# Illustrierte Ersatzteilliste (IPL) – Update

**372 XP X-TORQ**

## KRAFTSTOFFTANK

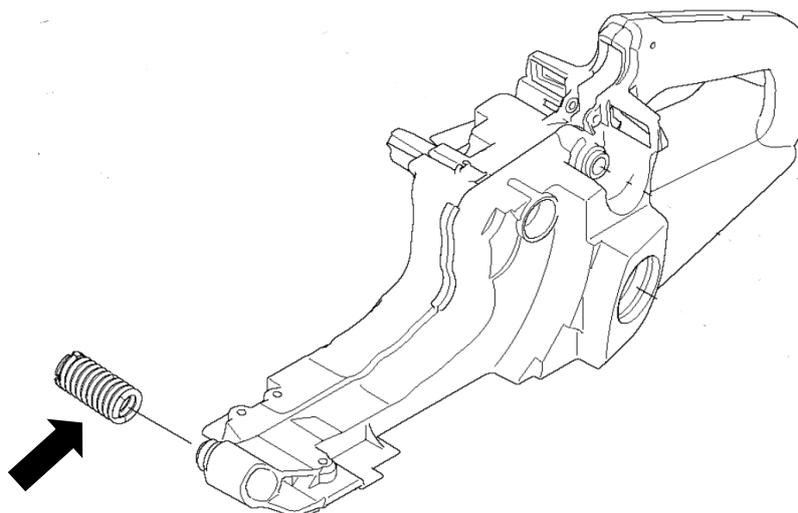
Neuer Vibrationsdämpfer mit geschliffener Oberfläche auf der Metallfeder Der Kunststoffstecker wurde verändert.  
Dadurch ist das Gewinde länger, wodurch die Feder im Kunststoffstecker besser festgezogen werden kann.

Grund: Verbesserte Haltbarkeit des Vibrationsdämpfers.

Neue Artikel: Vibrationsdämpfer 503 63 76-03 und 503 63 76-04 (fest)

Titel der Seite	Ref. Nr.	Neue Teilernr.	Name	Exkl. Teilernr.	Anmerkung
KRAFTSTOFFTANK	12	503 63 76-03	VIBRATIONSDÄMPFER	503 63 76-01	Neues Ersatzteil, Standard
	12	503 63 76-04	VIBRATIONSDÄMPFER	503 63 76-02	Neues Ersatzteil, fest
